改善箇所説明図

改善措置の内容

エアバッグコントロールユニット

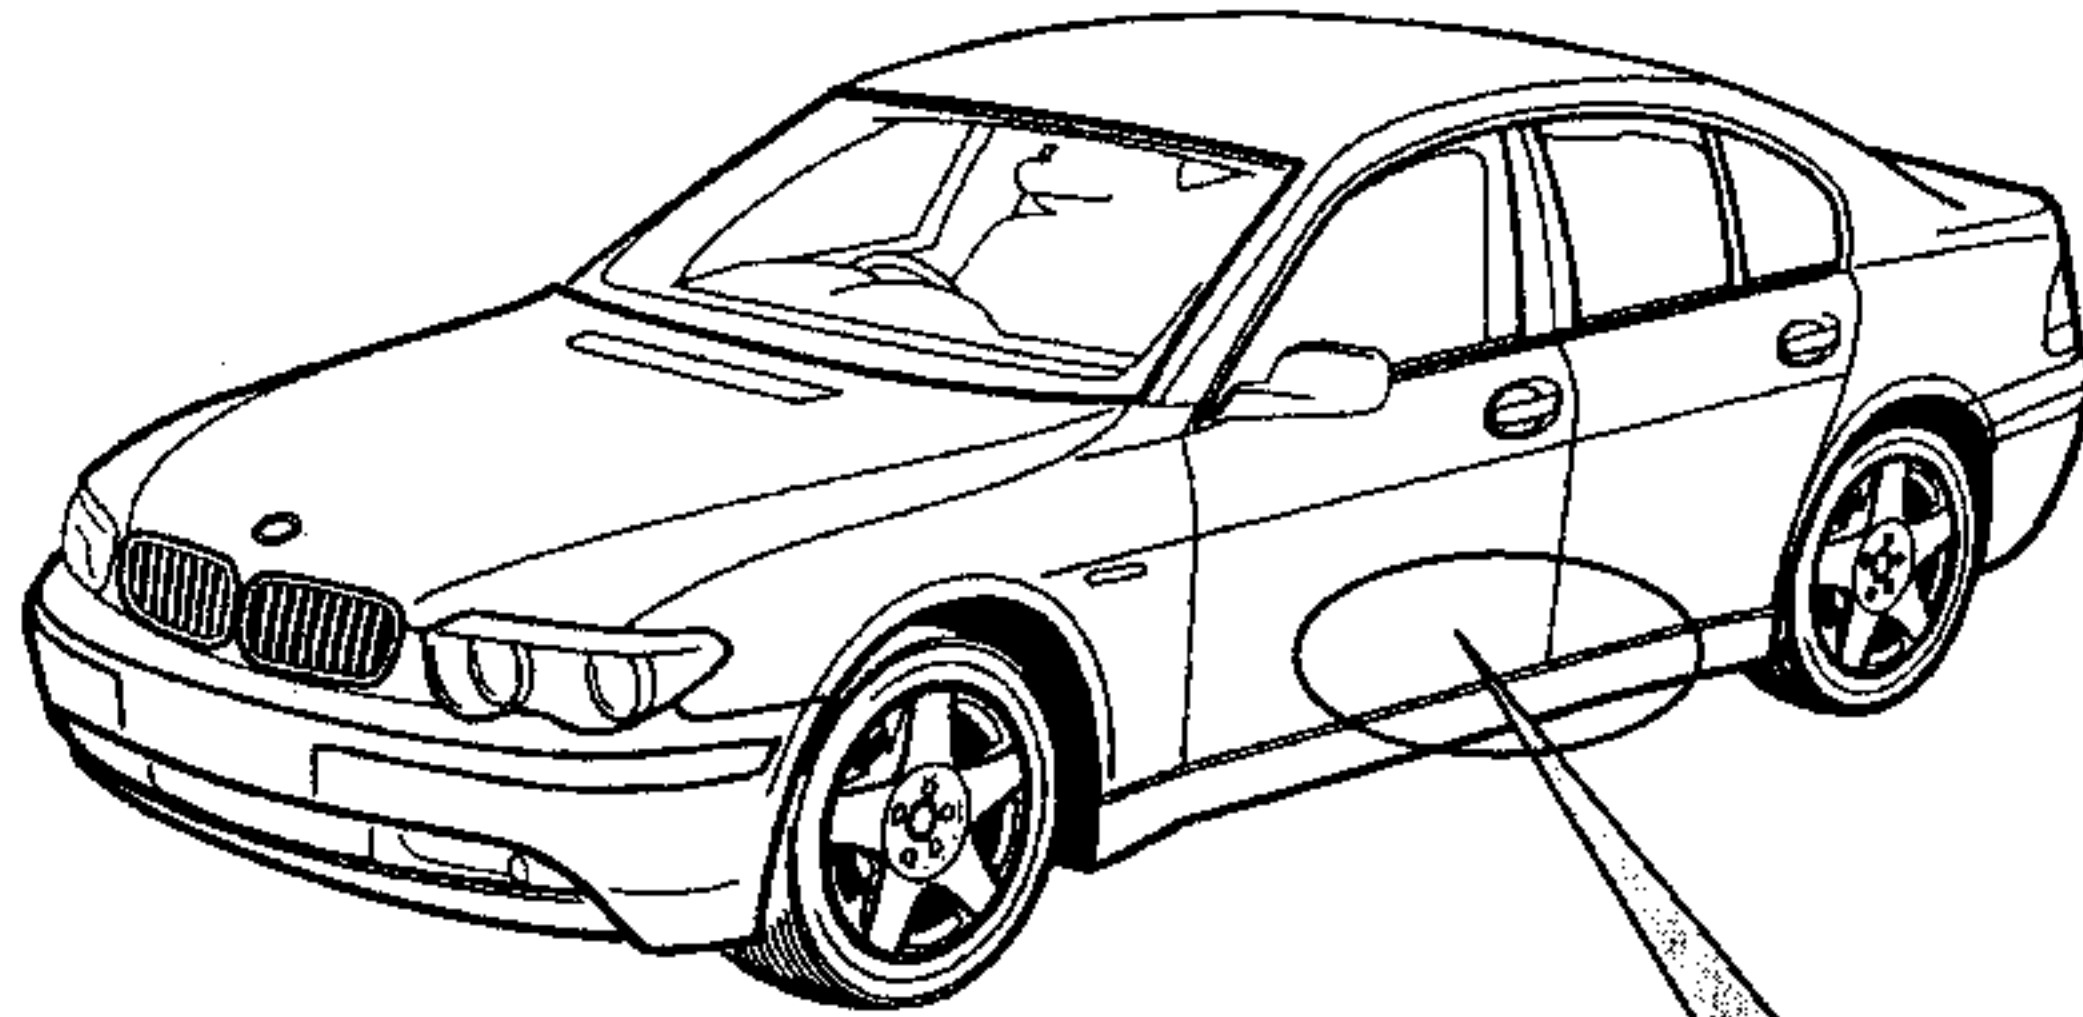
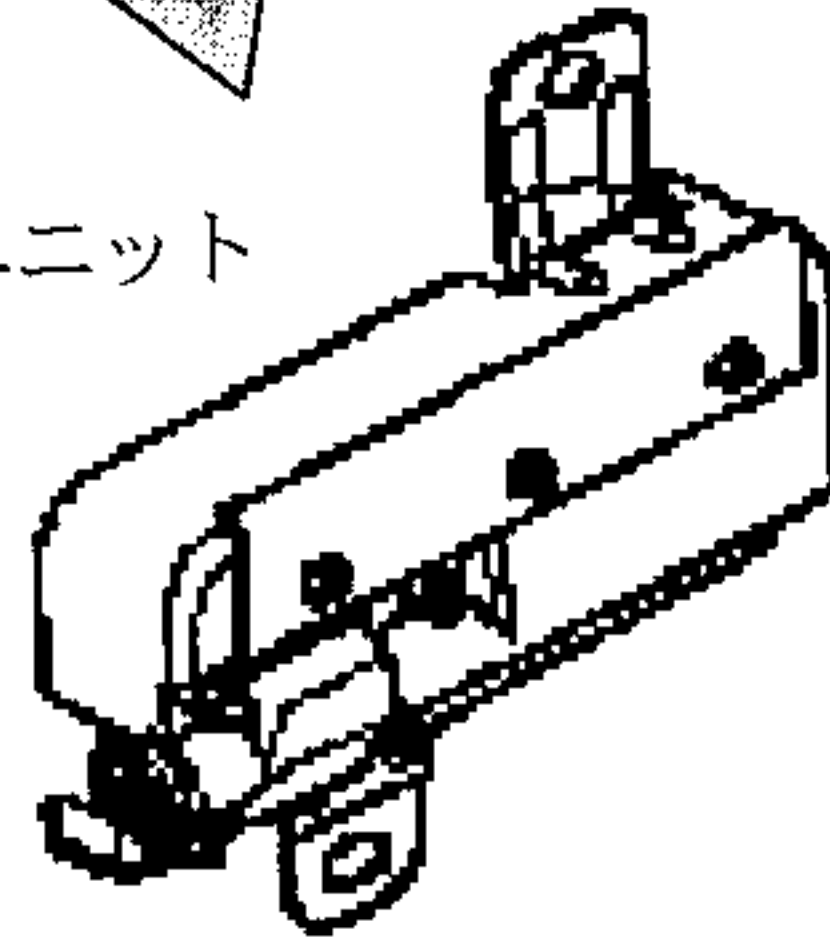
不具合の内容

エアバッグ コントロールユニットのソフトウェアが不適切なため、前席シートの着座センサーが乗員の着座を感知できない場合があり、事故等の衝突時、助手席エアバッグが作動しないおそれがある。

全車両、車両全体の
プログラミングを再設定する。
